in allegato le osservazioni pervenute dall'arch Ferraro sul parco eolico

OSSERVAZIONI
ALL'AVVISO PUBBLICO per la PRESENTAZIONE DELL'ISTANZA PER L'AVVIO DEL
PROCEDIMENTO DI VALUTAZIONE DI IMPATTO AMBIENTALE della Società REPOWER
RENEWABLE S.P.A. pervenuta alla Città di Mesagne il 03/05/2021, con Prot. n. 0013978.

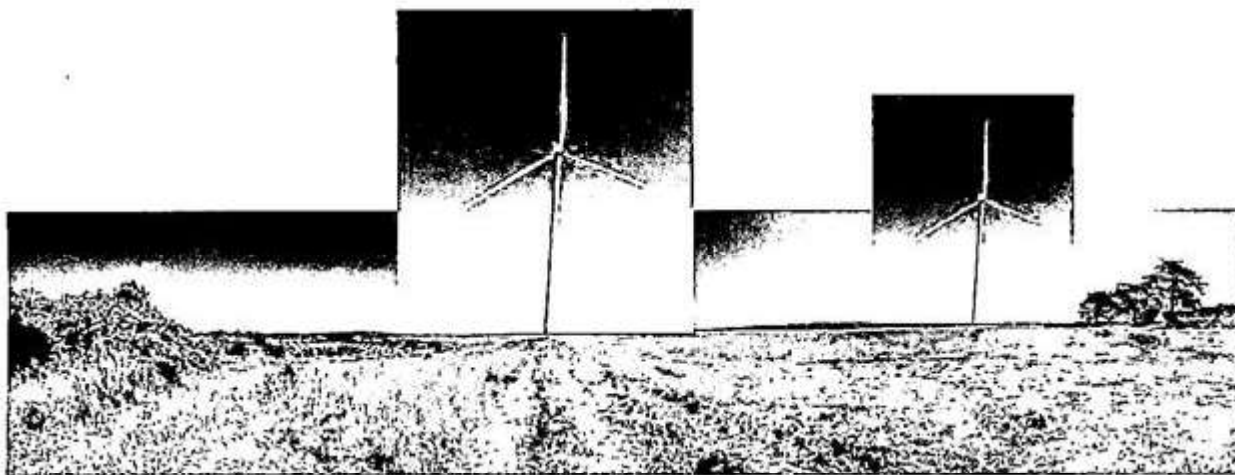
Aldilà di tutte le minimizzazioni messe in campo dalla proponente, in questo fotomontaggio possiamo capire quale sarà il reale impatto dell'impianto eolico sul sito di Galesano.

Si spera per questo che l'Autorità competente **RIGETTI** la proposta di Impianto eolico della Greenpower Renewable, in quanto altamente invasivo, visivamente e fisicamente, rispetto alla conformazione orografica, storica e paesaggistica della contrada di Galesano.
